Nota van beantwoording

Over zienswijzen op Ontwerp

Provinciale Ruimtelijke Structuurvisie 2013-2028

Vastgesteld door Provinciale Staten van Utrecht in de vergadering van 4 februari 2013

5.5.2/13 Stedelijk programma Wijk bij Duurstede - rode contour

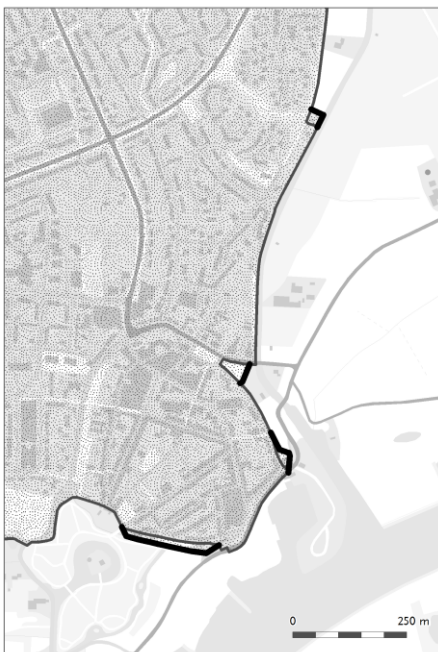
Samenvatting: Locatie Van Dijk's Koel en Vrieshuis beschouwen wij als lokaal bedrijventerrein. Herstructurering is gewenst en nodig. Wij verzoeken u het terrein op de kaart 'bedrijventerrein' aan te geven. Verzoek aanpassing rode contour nabij locatie Rijnvallei (clustering detailhandel) . Indiener verzoekt om aanpassing rode contour locaties Prins Hendrikweg, Rijndijk, Zuidwest, en Walplantsoen, Langbroek G. Achterbergstraat, Cothen Ossenwaard, Langbroek Julianalaan en Cothen Camping.

Reactie PS: In de PRS en PRV worden alleen nieuwe bedrijventerreinen aangegeven. De locatie Van Dijk's Koel en Vrieshuis wordt door ons niet aangemerkt als stedelijk gebied. Het herstructureren van de bestaande bedrijfsbebouwing is mogelijk als dit gebeurt in overeenstemming met het ter plaatse geldende ruimtelijk regime.

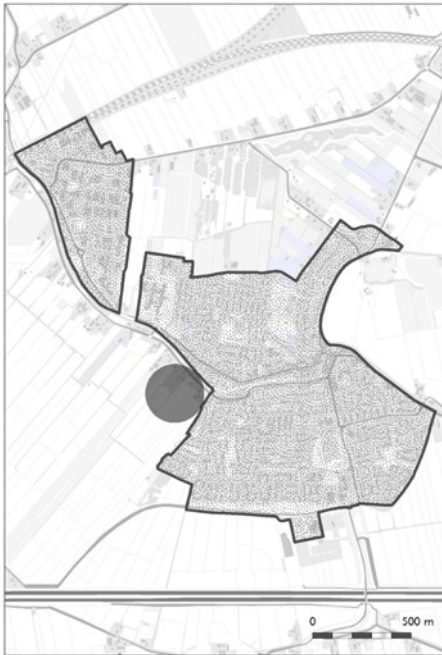
De gemeente Woerden vraagt zich inmiddels af de beoogde kwaliteitswinst aan de noordzijde van Harmelen daadwerkelijk kan worden bereikt en of de economische uitvoerbaarheid voldoende is gegarandeerd. Om die reden vraagt indiener (232) de bol 'terug te plaatsen naar de locatie aan de westzijde'. Ook enkele andere indieners (68, 162) vinden woningbouw aan de noordzijde ongewenst en onhaalbaar, waarbij één indiener (162) voorstander is van handhaving van de uitbreidingslocatie aan de westzijde van Harmelen.

Gezien de relatief beperkte binnenstedelijke mogelijkheden van Harmelen en het feit dat er in de Structuurvisie 2005 – 2015 een nog niet ontwikkelde uitbreidingslocatie aan de westzijde van Harmelen is opgenomen, vinden wij een uitbreidingslocatie nabij Harmelen legitiem.

Na overleg met de gemeente Woerden hebben wij in het ontwerp van de PRS de mogelijkheid opgenomen van maximaal 90 woningen aan de noordkant in het kader van een kleinschalige gebiedsontwikkeling, waarbij er een combinatie dient te worden gemaakt met een landschappelijk en recreatief aantrekkelijke kernrandzone, sanering van verspreid glas en een mooie overgang naar het Vijverbos.
